改善箇所説明図

不具合の内容

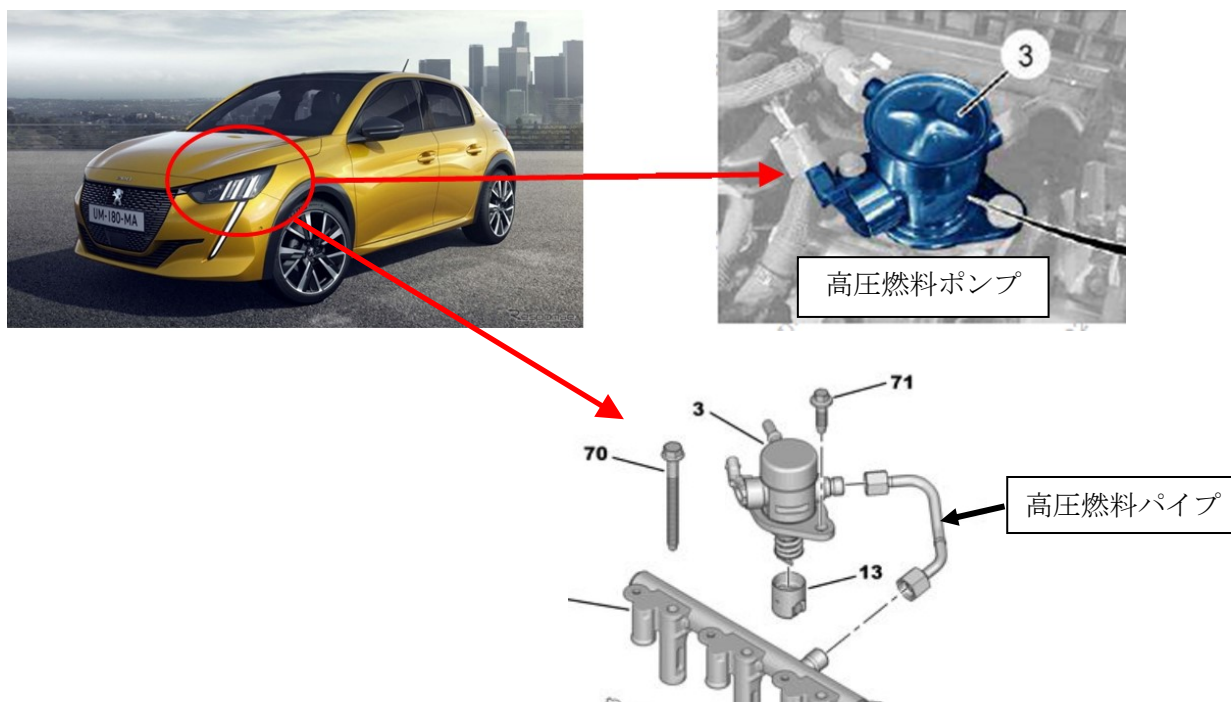
高圧燃料ポンプにおいて、製造時の溶接が不適切なため、溶接による金属粉がポンプ内部に残留し、燃圧調整バルブの作動を妨げるおそれがある。そのため、燃料の噴射圧が不足し、警告灯点灯ならびにエンジン始動不良・出力不足になるおそれがある。

全車両、高圧燃料ポンプのシリアル番号を確認し、該当する場合は、高圧燃料ポンプを良品に交換し、併せて高圧燃料パイプを新品に交換する。
